改善箇所説明図

制動装置 (不具合箇所)

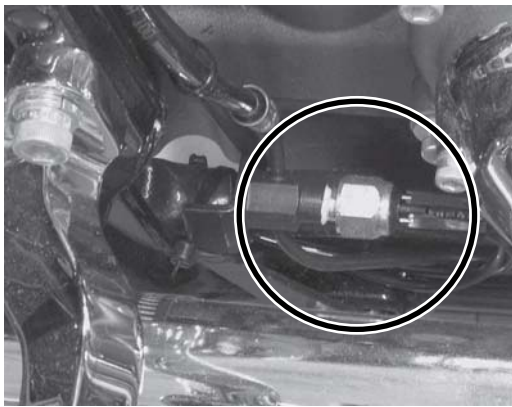
基準不適合発生箇所

リアストップランプスイッチにおいて、排気管からの熱に対する耐久性が不十分なため、当該装置の樹脂部分が熱の影響を受けて変形し、ブレーキフルードが漏れ、リアブレーキの制動力の低下及びブレーキランプの不点灯が発生する可能性がある。そのため、そのままの状態で使用を続けると、リアブレーキが効かなくなるおそれがある。

改善の内容

全車両、当該部品を熱に耐性のある対策品に交換する。

良品の制動装置に「●」印を黄色のペイントで塗布する。
